Saltfjellet-Svartisen nasjonalpark - Dispensasjon til ombygging/nybygging av gjeterhytte ved Hessihompvatn - Jon-Anders Kuhmunen

Saksfremlegg

Saltfjellet-Svartisen nasjonalpark - Søknad om ombygging/nybygging av gjeterhytte ved Hessihompvatn - Jon-Anders Taarneby Kuhmunen

Bilde 1 Plantegning omsøkt hytte

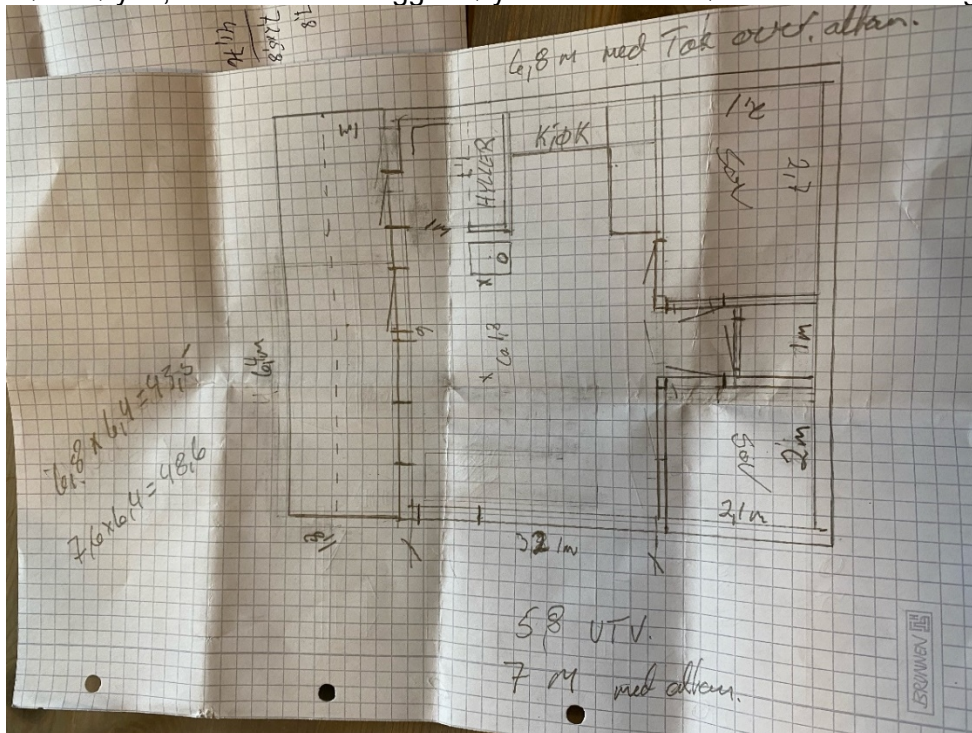
I epost datert 4. september 2021 sender Jon-Anders over plantegning av hytta. Denne viser et areal på 48,6 m². Plantegninga er ikke av all verdens kvalitet og inneholder ikke fasadetegninger. Det opplyses på telefon at det er tenkt 22° takvinkel for å redusere hyttas mønehøyde, slik at den ikke ligger i øyenfallende fra sør eller nord. Platting skal være

Det som skiller denne saken fra elementlavvoen er den fysiske størrelsen på bygget, og det visuelle landskapsbildet. Fra en elementlavvo på 15 m² til en hytte på 48,6 m².

Reindriftsseksjonen hos Statsforvalteren i Nordland opplyser om at gjeterhyttene det søkes om ligger fra 20 m² til 70 m², og at det er størrelsen på siidaen (antall personer) som ofte avgjør om man vil ha ei lita hytte eller en som flere kan benytte i aktive perioder. Jon-Anders bekrefter at de vil bygge ei hytte der alle i siidaen potensielt kan overnatte. Sekretariatet har også diskutert behovet for den relativt store plattingen utenfor hytta. Dette henger også

- Tillatelsen er gyldig til 2025 – tillatelsen bortfaller om gjeterhytta ikke påbegynt.
- Gjeterhytta skal ikke overstige 49 m²
- Hytta skal males i nøytrale/naturlige farger som glir inn i landskapet.
- Takvinkel skal være 22,5°, og taket skal ha matt farge for å dempe refleksjoner.
- Hytta skal plasseres på samme plass som elementlavvoen.
- Elementlavvoen skal fraktes ut av nasjonalparken
- Sjøppel og overskuddsmateriell fraktes ut av nasjonalparken. Rent trevirke kan brennes på stedet.
- Nasjonalparkforvalter skal kontaktes når hytta er ferdigstilt.
- Barmarkstraseer inn og ut av området skal fastsettes sammen med forvaltninga av nasjonalparken.
